**DEPARTEMENT DES BOUCHES DU RHONE**  
**COMMUNE DE PORT DE BOUC**

**ENQUETE PUBLIQUE PORTANT SUR LA DEMANDE D'AUTORISATION ENVIRONNEMENTALE DANS LE CADRE DU PROJET D'AMENAGEMENT, PAR LA SAS LA MERINDOLE, D'UN QUARTIER RESIDENTIEL, AU SECTEUR « LES ARCADES » DU 29 AVRIL AU 29 MAI 2019 INCLUS.**

**CONCLUSIONS ET AVIS MOTIVES**

## PLAN DE ZONAGE PLUVIAL DU 20/11/2012

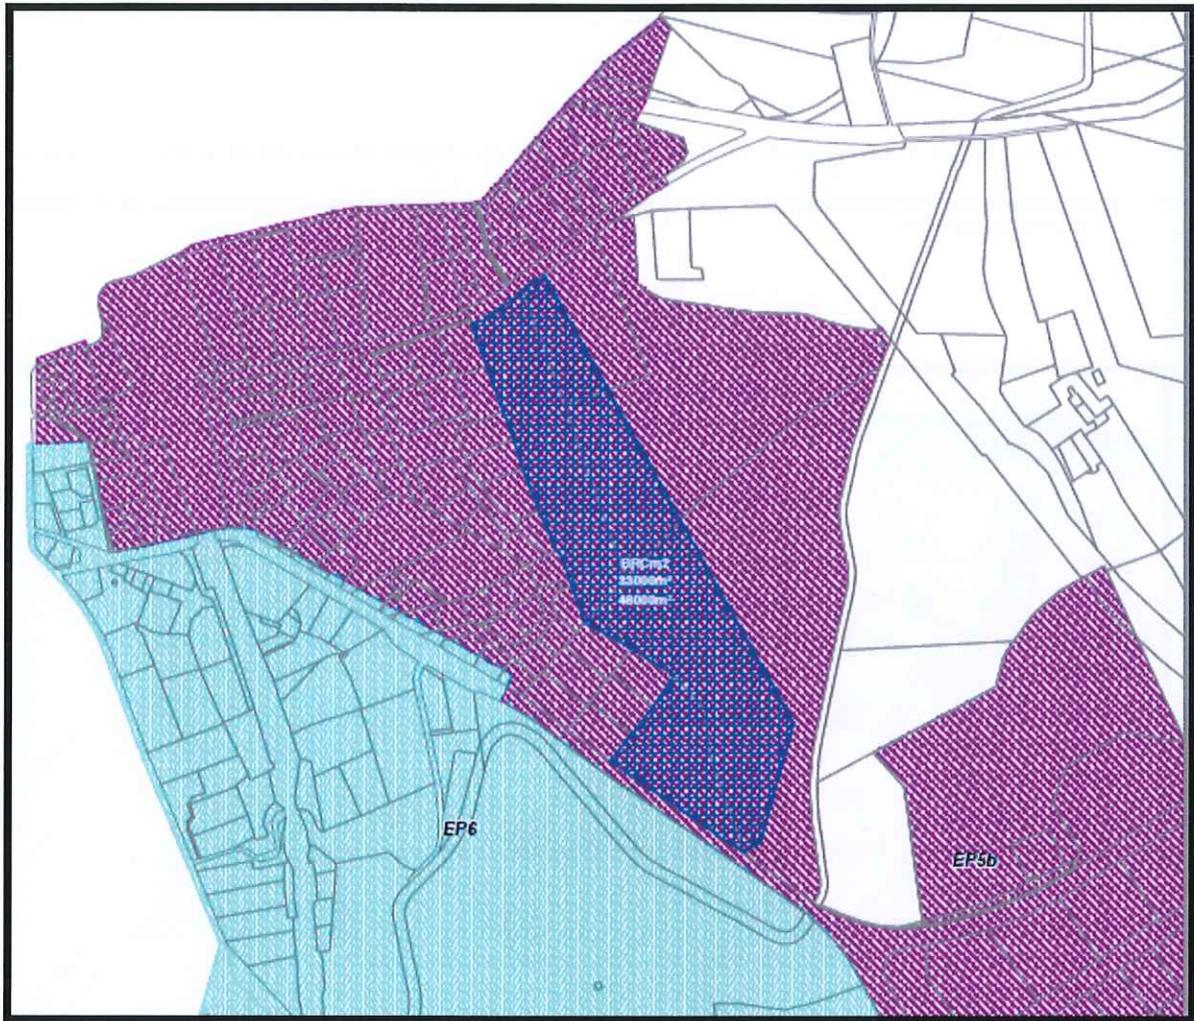
- Il y a un écart entre le volume des bassins de rétention mentionné au dossier, 27 000 m<sup>3</sup> et celui prévu au schéma directeur d'assainissement pluvial approuvé le 20 novembre 2012, 33 000 m<sup>3</sup>.

Toute l'étude est basée sur document établi par le cabinet SOGREAH le 1 février 2012. Ce document a été utilisé tout au long de la procédure et a même orienté les choix d'aménagement.

La part de rétention du projet est de 5120 m<sup>3</sup>.

Il existe des techniques alternatives à la gestion des eaux pluviales de l'opération.
